dotyczy: postępowania o udzieleniu zamówienia prowadzonego w trybie przetargu nieograniczonego na zadanie pn.: „Przebudowa części hotelowej obiektu Zespołu Szkół Ponadgimnazjalnych w Goleniowie w celu dostosowania do wymagań ochrony przeciwpożarowej”.

Wyjaśnienie nr 2

INFORMACJE: USZANE
E10

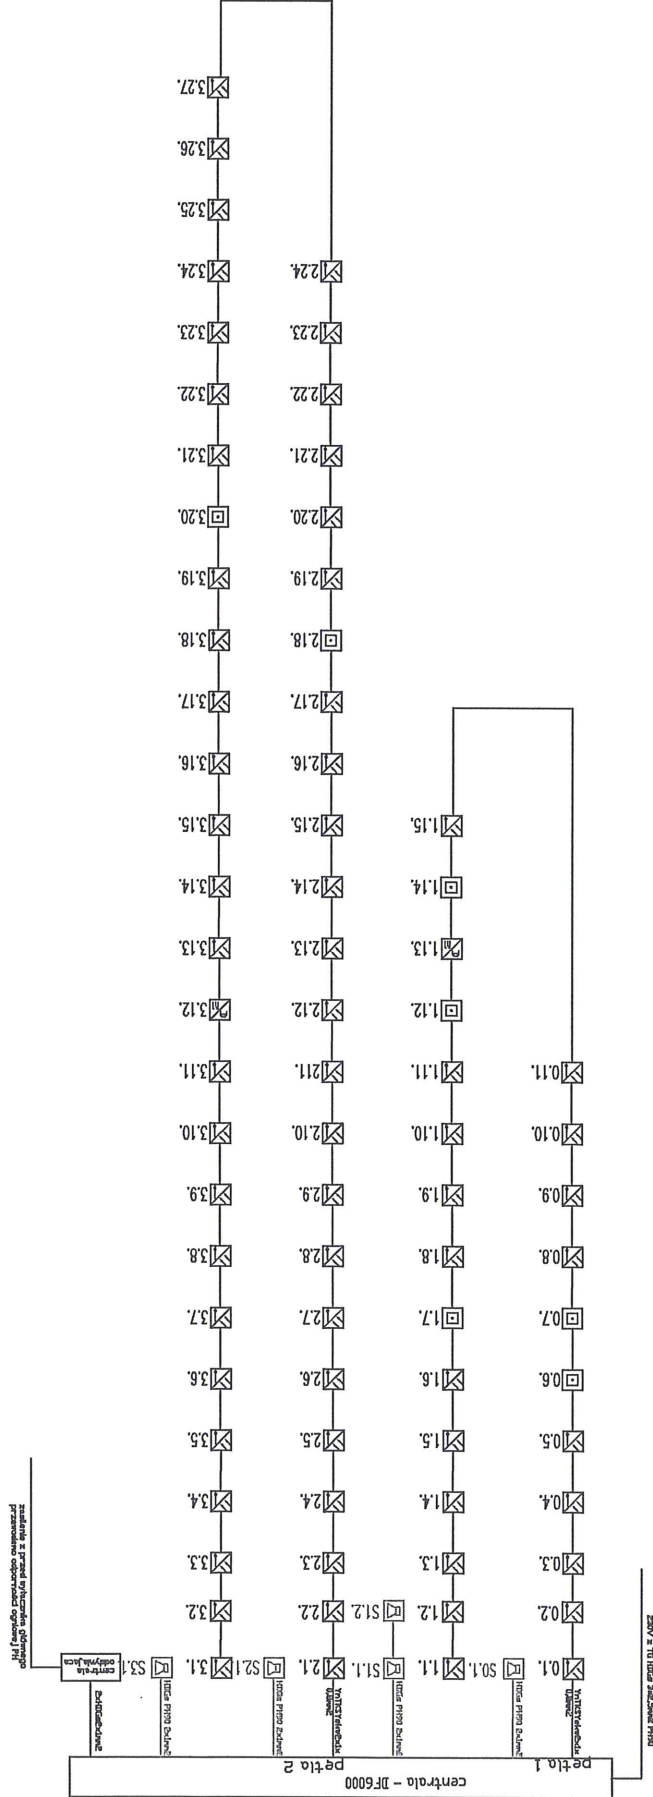
Pytanie nr 1. Proszę o wskazanie jakim przewodem mają zostać wykonane pętle sygnałowe systemu sygnalizacji pożaru. W opisie podany jest przewód YnTKSYekw 2x1x0,8 czyli przewód ekranowany – typowy dla systemów sygnalizacji pożaru, natomiast na rysunkach oraz w przedmiarze robót przewód HDGS 2x1 – nieekranowany. Przewód HDGS stosowany jest do elementów wykonawczych takich jak sterowania sygnalizatorami itp. Jego zastosowanie jest zbędne i niepotrzebnie zwiększa koszt instalacji, ponadto nie nadaje się w przypadku konieczności ekranowania pętli dozorowych.

Uwaga: Ponieważ dobrana centrala DF6000 jest centralą dwu pętlową - pętle należy połączyć ze sobą w sposób: 0.11 z 1.15 – Pierwsza pętla, 2.24 z 3.27 – druga pętla (wg zmienionego schematu blokowego E10).

Odpowiedź: Pętle należy wykonać przewodem YnTKSYekw 2x1x0,8.

Linie sygnałowe: HDGSx2x1mm².

PROJEKTOWA: ARCHITECTURA
 WYKONAWCA: ARCHITECTURA
 TYTUŁ PRACOWNI: Rzut parteru - projekt

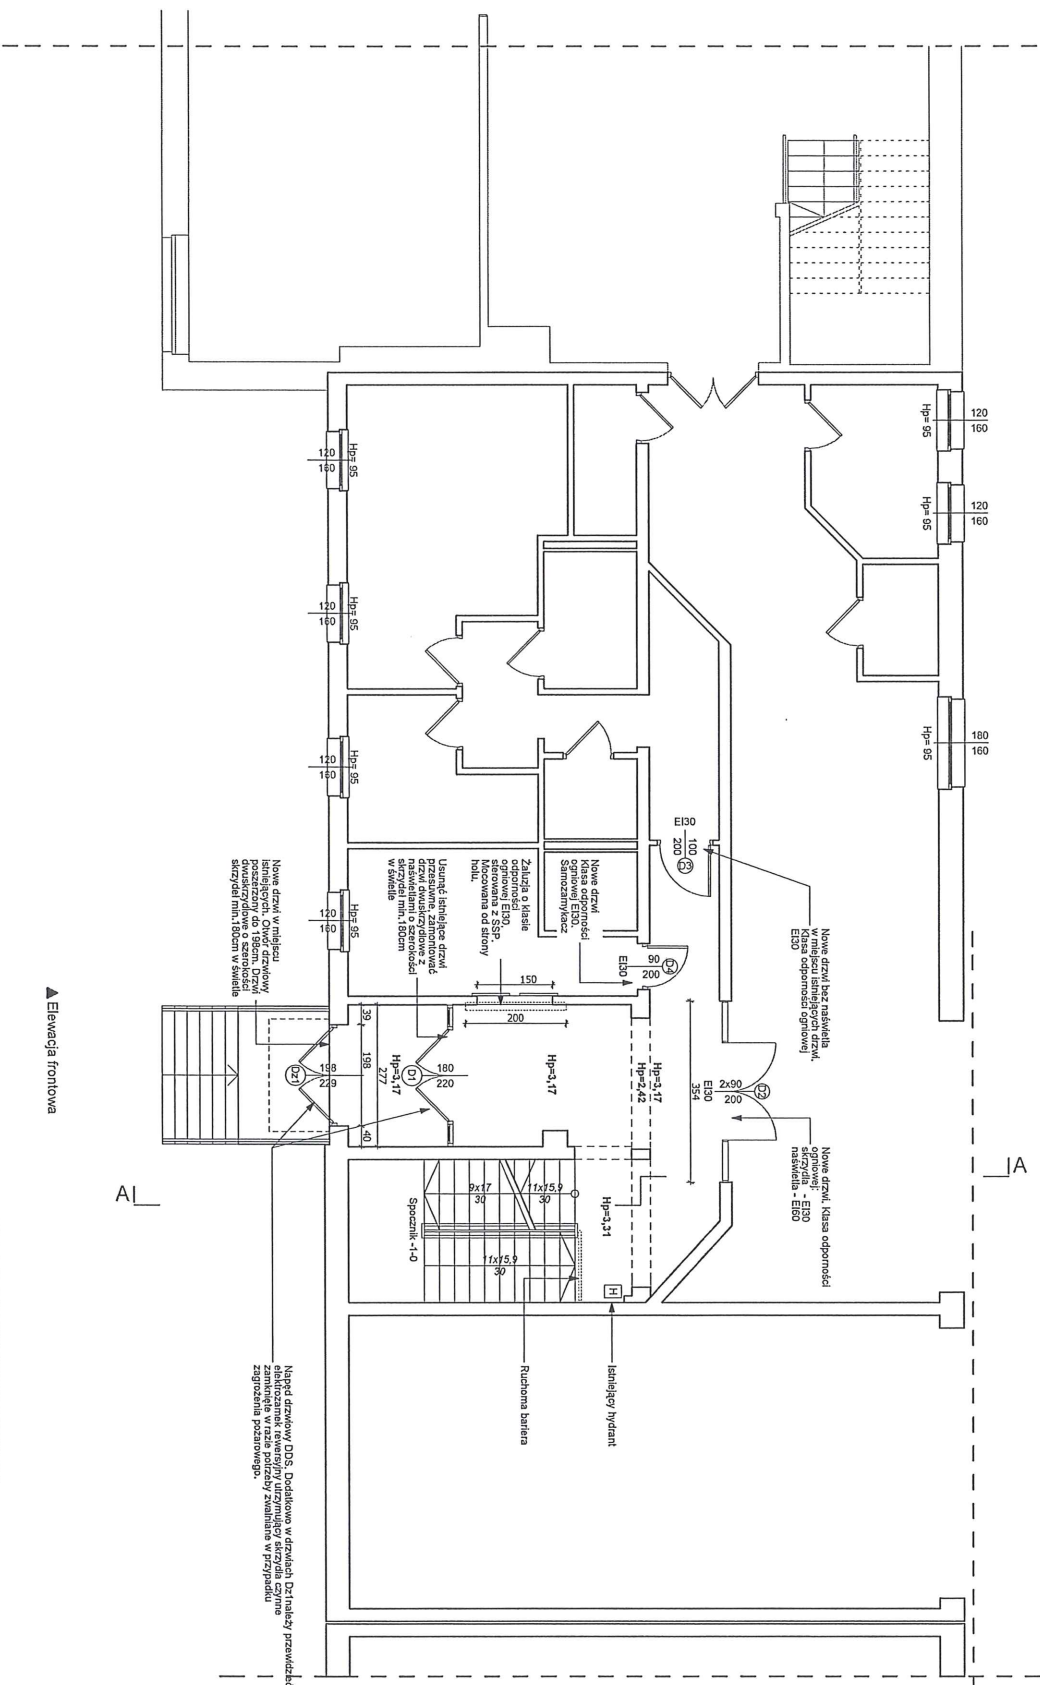
Pytanie nr 2. W projekcie brakuje jednoznacznego wskazania czy w drzwiach DZ1 oraz D1 służących do napowietrzania mają otwierać się oba skrzydła drzwi czy tylko jedno w przypadku zadziałania systemu oddymiania. Jak wynika z konieczności zastosowania modułu kolejności otwierania skrzydeł FS 41 w każdym z drzwi mają otwierać się dwa skrzydła, w takim wypadku niezbędne jest zastosowanie po 2 szt. napędów drzwiowych DSS500 na drzwi DZ1 oraz D1 czyli łącznie 4 szt. oraz po 1 szt. modułów FS 41 czyli łącznie

2 szt. Projekt oraz przedmiar zawiera 2 szt. napędów DSS 500 oraz 1 szt. modułu FS 41. Proszę o odpowiedź ile napędów DSS500 oraz modułów FS 41 należy przyjąć do wyceny.

Pytanie nr 3. Projekt przewiduje zastosowanie „elektrozwiernie” EM 7500-D w drzwiach wejściowych DZ1 oraz D1. Proszę o podanie na których skrzydłach mają zostać zainstalowane elektrozwoiry EM 7500-D oraz czy i w jaki sposób ma być realizowane zwalnianie drzwi na wypadek zadziałania systemu oddymiania, systemu sygnalizacji pożaru oraz na wypadek konieczności ewakuacji. W projekcie brakuje okablowania elektrozwoir, zasilaczy oraz innych niezbędnych elementów służących do prawidłowego działania elektrozwoir. Proszę o podanie czy i jak ma być realizowane otwieranie drzwi z zewnątrz w przypadku „trzymania” elektrozwoir. W projekcie budowlanym na rysunku nr 9 przy opisie drzwi DZ1 oraz D1 podane jest, iż należy przewidzieć elektrorygły rewersyjne. Czy elektrorygły należy wycenić i zamontować w drzwiach? Jeśli tak proszę podać w ilu skrzydłach, w jaki sposób mają być zasilane oraz w jaki sposób ma być realizowane ich zwalnianie w warunkach normalnego użytkowania.

Odpowiedź: Drzwi DZ1 oraz D1 – oba skrzydła wyposażone w DDS, czyli 4x DDS oraz 2xFS41.

Drzwi DZ1 są drzwiami zewnętrznymi, które z przyczyn bezpieczeństwa muszą być zamykane. Drzwi DZ1 muszą być wyposażone w elektrozamek rewersyjny, który spowoduje, iż w razie uruchomienia alarmu drzwi będą mogły swobodnie się otworzyć.

Drzwi D1 nie muszą być wyposażone w zamek rewersyjny gdyż nie będą one zamykane.

Odstępuje się od zastosowania elektrozwoir - nie ma takiej konieczności przedsięwzięcia nie wymaga wydzielenia p. poż.
